改善箇所説明図 ①

改善箇所説明図 ②

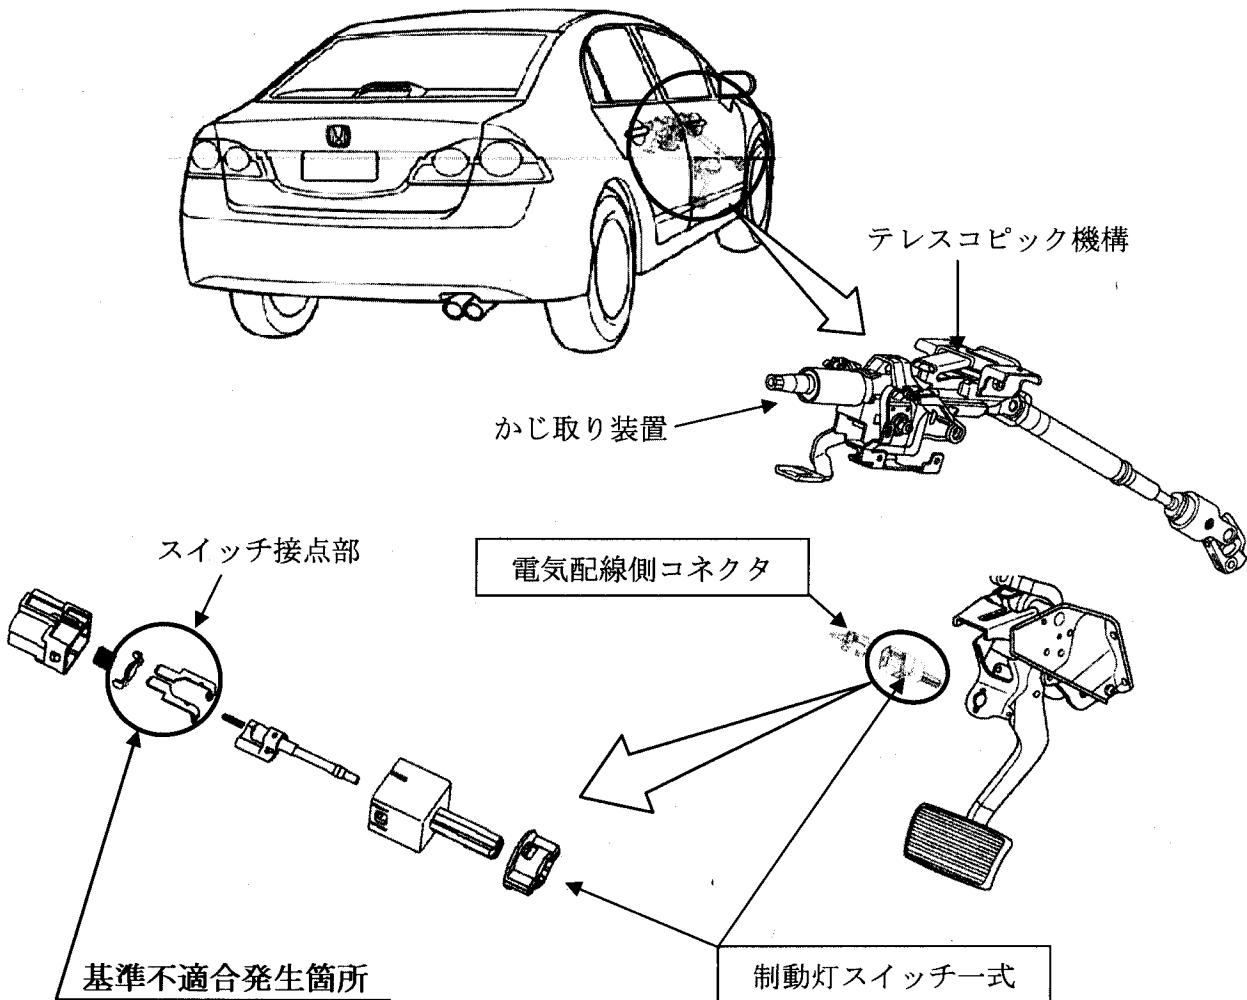
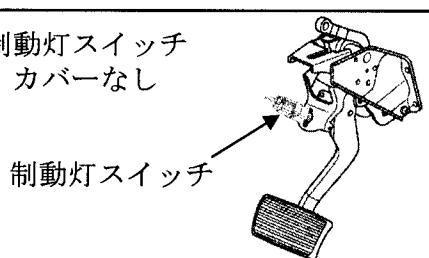
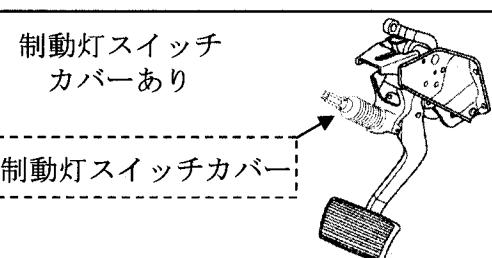
かじ取り装置のテレスコピック機構（ハンドルの位置を前後にスライドして調整できる機構）に塗布する潤滑剤の量が多過ぎたため、潤滑剤の油分が制動灯スイッチに滴下するものがある。そのため、スイッチ接点部の発熱により当該接点部に絶縁物が生成されて導通不良となることから、制動灯及び補助制動灯が点灯しなくなり、シフトレバーがパーキング位置から動かなくなるおそれがある。

全車両、制動灯スイッチ一式と電気配線側コネクタを新品と交換するとともに、電気配線側端子を清掃し、制動灯スイッチカバーを追加する。

改善前	改善後
<p>制動灯スイッチ カバーなし</p>  <p>制動灯スイッチ</p>	<p>制動灯スイッチ カバーあり</p>  <p>制動灯スイッチカバー</p>

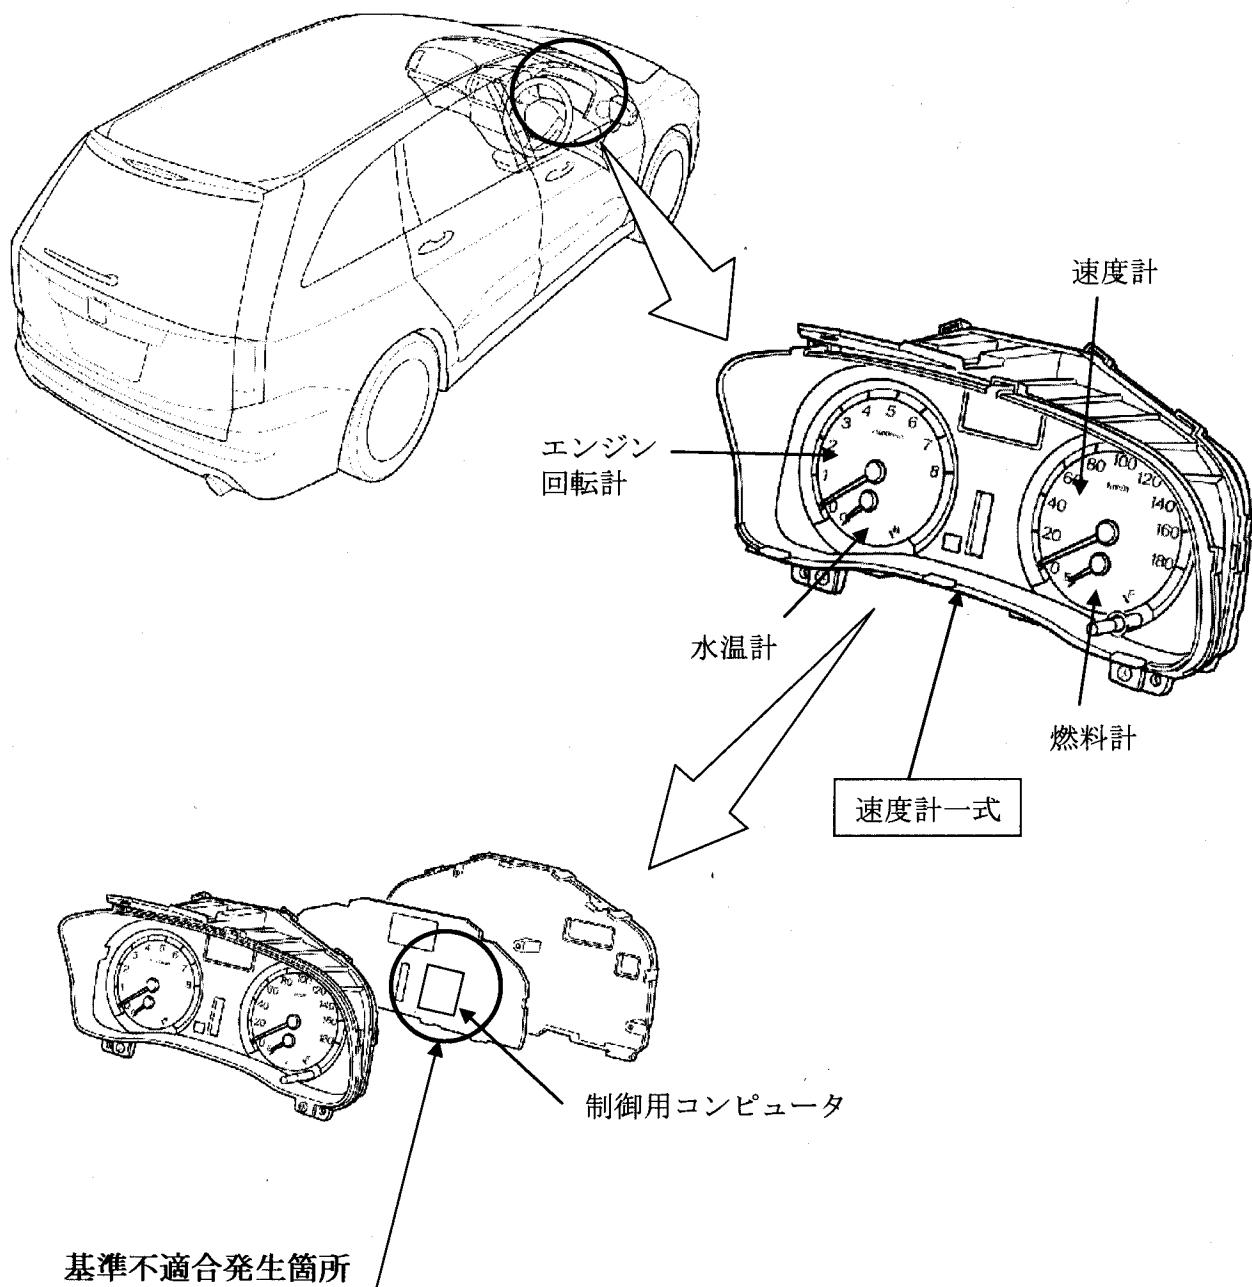
速度計等を制御しているコンピュータのプログラムが不適切なため、イグニッションスイッチをオフにした後、特定の時間でイグニッションスイッチをオンにすると、速度計の駆動処理が行われないことがある。そのため、速度計等が作動しなくなるおそれがある。

全車両、速度計一式を対策品と交換する。
